改善箇所説明図

運転席側ステップ部

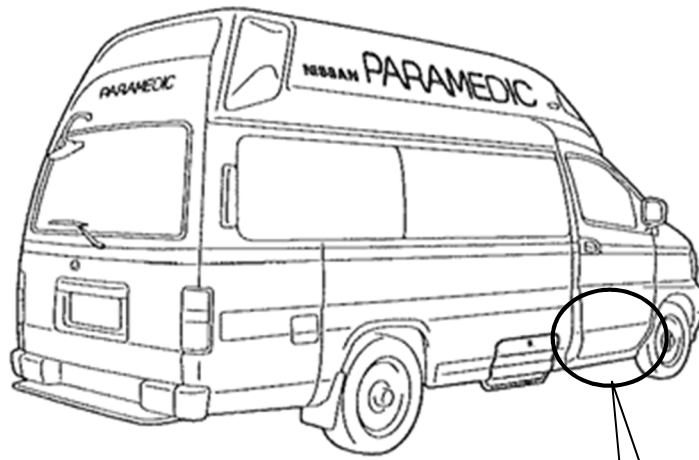
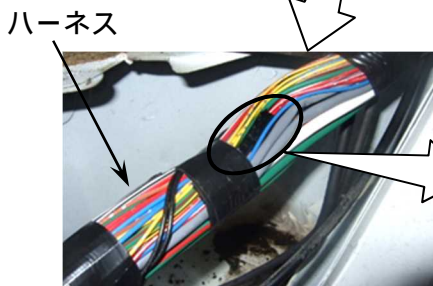
基準不適合発生箇所

緊急用自動車において、運転席側ステップ内に配索されているハーネスの防水処理が不適切なため、靴底等に付着した雪などにより車室内に入った水がステップ部に流れてハーネスの保護カバー内に溜まり、浸水した当該ハーネスのジョイント部が腐食して断線することがある。そのため、そのまま使用を続けると、最悪の場合、エンジンが始動できなくなるおそれがある。

改善の内容

全車両、当該ハーネスに防水処理を行なう。また、ジョイント部を点検し、錆が認められるものはジョイント部を新品と交換する。
